Vern Kjønstadmarka - høringsuttalelse

Til Levanger kommune
v/ordfører Anita Ravlo Sand og postmottak

15.9.2026

Detaljregulering Kjønstadmarka 4 – høring konsekvensutredning (KU) friluftsliv

Bilde: Gjeldende plankart Kjønstadmarka 4

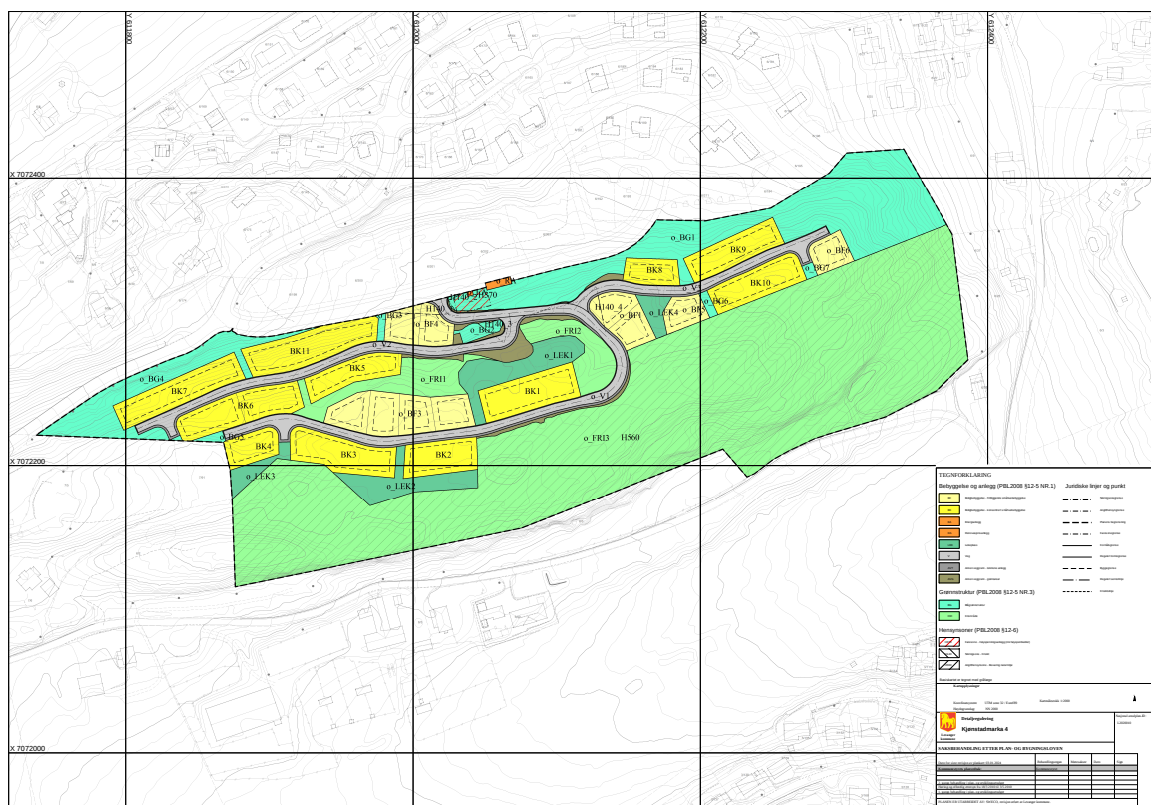
Størrelsen på hele planområdet Kjønstadmarka 4 er ikke oppgitt, det er heller ikke størrelsen på arealet som er foreslått til friluftsområde dvs. det eneste gjenværende sammenhengende skogarealet i planområdet og to mindre grøntområder innimellom den planlagte bebyggelsen i Kjønstadmarka 4.

Gjeldende plankartet for Kjønstadmarka 4 deler gjenværende grønnstruktur i to ulike arealformål: friområde og blågrønnstruktur. Det viser at arealene har ulik funksjon.

De to friområdene o_FRI1 og o_FRI2 på til sammen ca. 3,4 daa vil bli liggende inneklemt mellom planlagt bebyggelse. Sweco skriver også at friområder som blir liggende inne i boligområdene i stor grad vil miste kontakten med øvrige sammenhengende friluftsområder, og at dette vil redusere den funksjonelle verdien for friluftsliv (s. 18). Men denne erkjennelsen får likevel ingen virkning i arealregnskapet.

Figur 1. o_FRI3, arealformål Friluftsliv, 41 366 m². Gjenværende sammenhengende skogareal i planområdet, avgrenset av Skriverbergvegen i sør. Kilde: Levanger kommunes kartinnsyn, vedtatt reguleringsplan på bakken, planID L2020010.

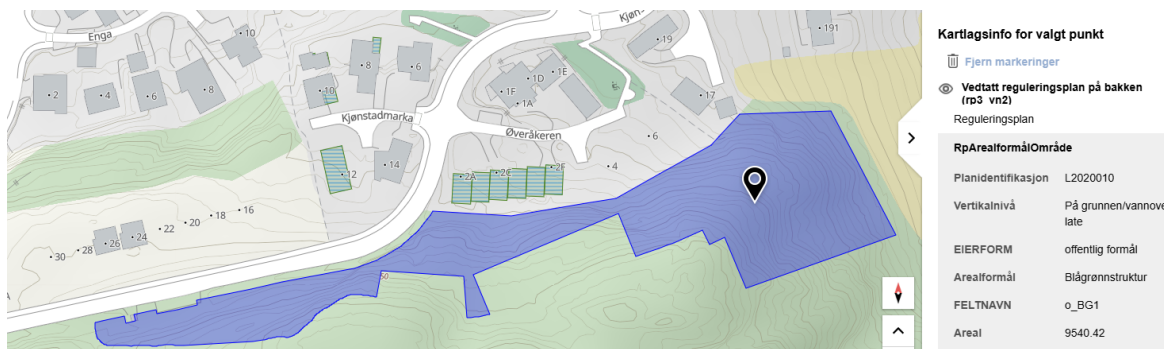
Dersom influensområdet og de inneklemt friområdene ikke ses i sammenheng med det eneste gjenværende sammenhengende skogarealet i planområdet, blir bildet et annet enn 33 % arealtap. Det eneste gjenværende sammenhengende skogarealet i planområdet er o_FRI3 på 41,4 daa, som utgjør 45,1 % av planområdet. **Samlet blir 55 % av planområdet enten nedbygd, eller redusert til areal som ikke fungerer som sammenhengende nærskog.**

Kartutsnittene viser at o_BG1 og o_BG4 er smale striper langs vegen og skrenten. **o_FRI3 er det eneste arealet som har form og utstrekning som en skog.**

KU friluftsliv gir ikke et korrekt bilde av reelt fungerende nærturområde. Her må KU friluftsliv suppleres med en etterprøvbare oppstilling av arealene, der friområde og blågrønnstruktur holdes fra hverandre, og der inneklemt restareal skilles fra sammenhengende skogareal.

Figur 2. o_BG1, arealformål Blågrønnstruktur, 9 540 m². Langstrakt areal langs Kjønsstadmarka, i hovedsak vegskjæring. Kilde: som figur 1.

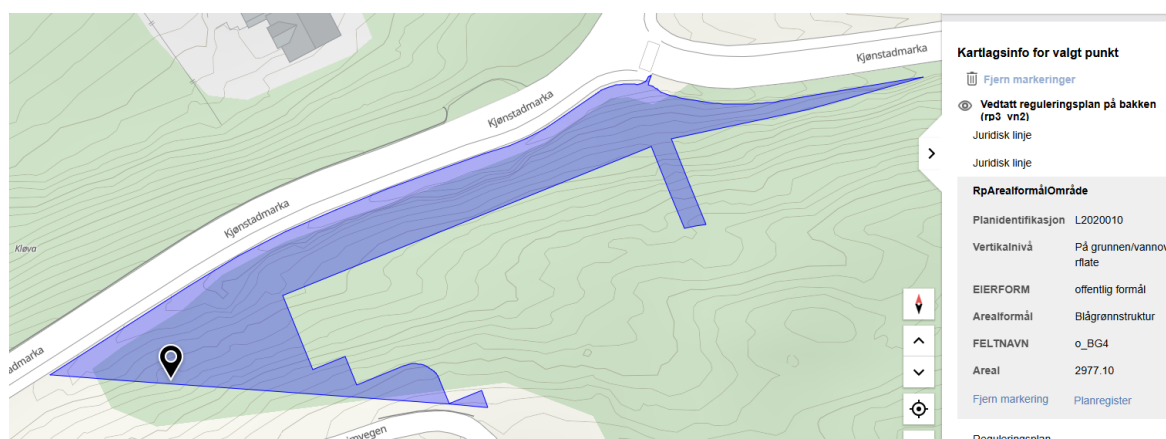
Blågrønnstrukturen består i hovedsak av vegskjæringer (o_BG1) og av fjellskrenten mot Fridheim (o_BG4). Dette er areal som ikke fungerer som ferdsels-, oppholds- eller lekeareal. KU friluftsliv derimot behandler ikke dette skillet. Her oppgis bare arealbeslaget som andel av influensområdet, ca. 33,3 % (s. 18). Alt gjenværende areal behandles under ett og dermed teller vegskjæringer og fjellskrent med som gjenværende areal til friluftsliv på linje med sammenhengende skog. **Det gir et misvisende bilde av hva som faktisk vil bli stående igjen av areal til friluftsliv.**
